## **Additif 13 – Règlement ONU n° 14**

### **Révision 5 – Amendement 6**

Série 08 d'amendements – Date d'entrée en vigueur : 19 juillet 2018

### **Prescriptions uniformes relatives à l'homologation des véhicules en ce qui concerne les ancrages de ceintures de sécurité**

Modèle B

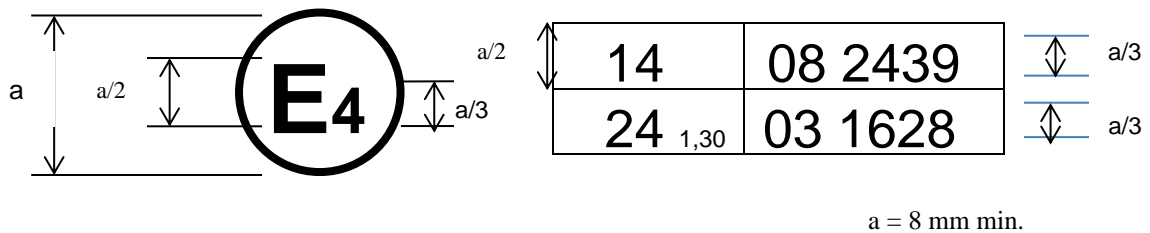
Annexe 2, lire :

## « Exemples de marque d'homologation »

La marque d'homologation ci-dessus, apposée sur un véhicule, indique que le type de ce véhicule a été homologué aux Pays-Bas (E4), en application des Règlements ONU n° 14 et 24\*. (Dans le cas de ce dernier Règlement, la valeur corrigée du coefficient d'absorption est 1,30 m<sup>-1</sup>.) Les numéros d'homologation signifient qu'aux dates où ces homologations ont été accordées le Règlement ONU n° 14 incluait la série 08 d'amendements et le Règlement ONU n° 24 était dans sa série 03 d'amendements.
